Planänderung Vergrößerung Technikräume / Anpassung Flucht- / Rettungskonzeption

Umgestaltung des Bahnknotens Stuttgart

Ausbau- und Neubaustrecke Stuttgart - Augsburg
Bereich Stuttgart-Wendlingen mit Flughafenanbindung

Grunderwerbsplan Lageplan km 1,538 ... 2,190		Datum	Name
		Gezeichnet	11/01 DNI/SBL
		Bearbeiter	11/01 BLO
Maßstab 1:1000			
Freigabe DB Projekt Bau GmbH DB Projekt Stuttgart-Ulm GmbH			
Anlage Planfeststellungsunterlagen			
Anlage 9.2			
Blatt 3A3B von 17

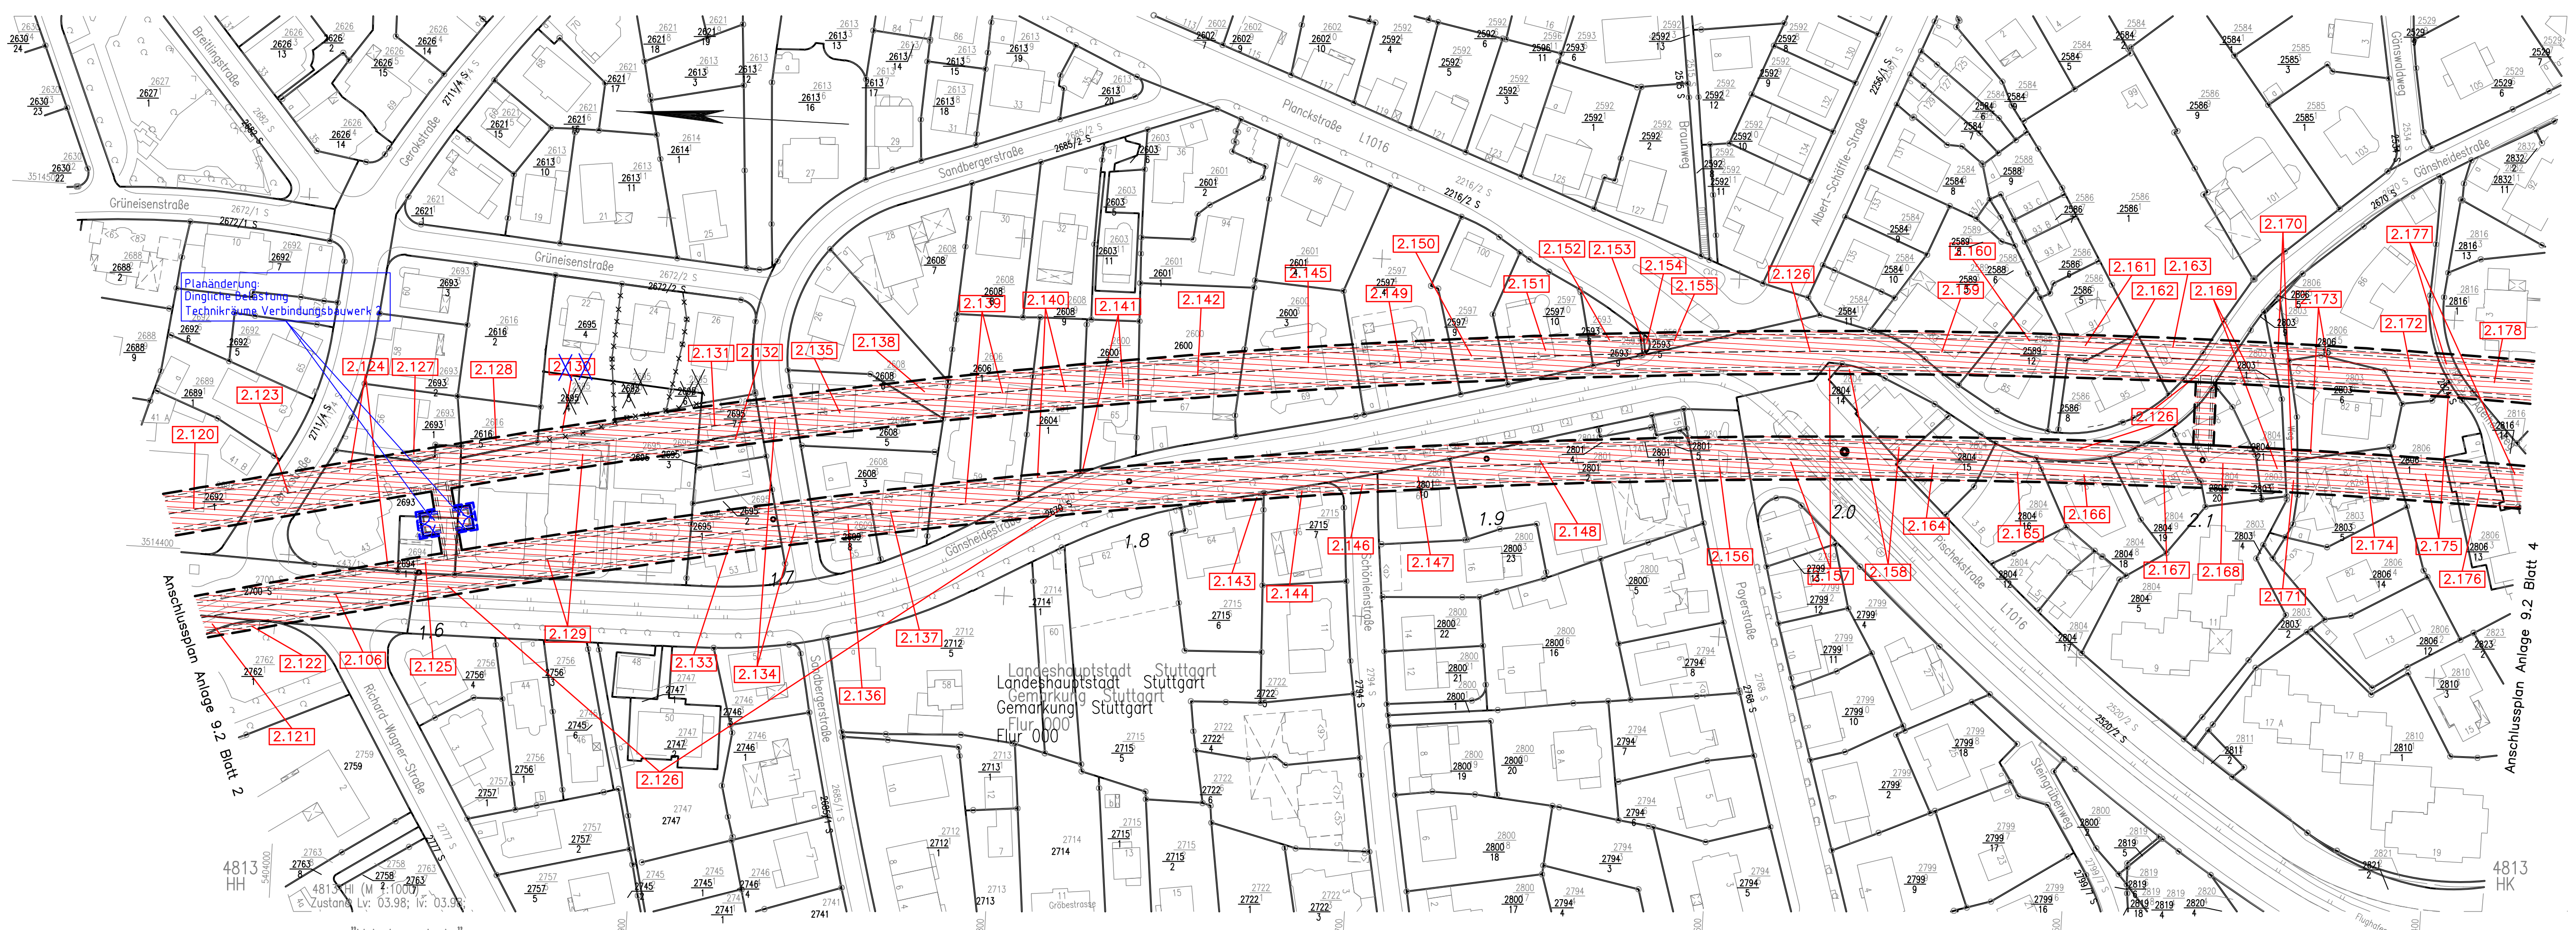
Vergrößerung Technikräume Verbindungsbauwerk 2	Drost	09.03.2015
Verbindungsbauwerk	Hewer	29.03.2010
Index: Änderungen bzw. Ergänzungen	Name:	Datum:
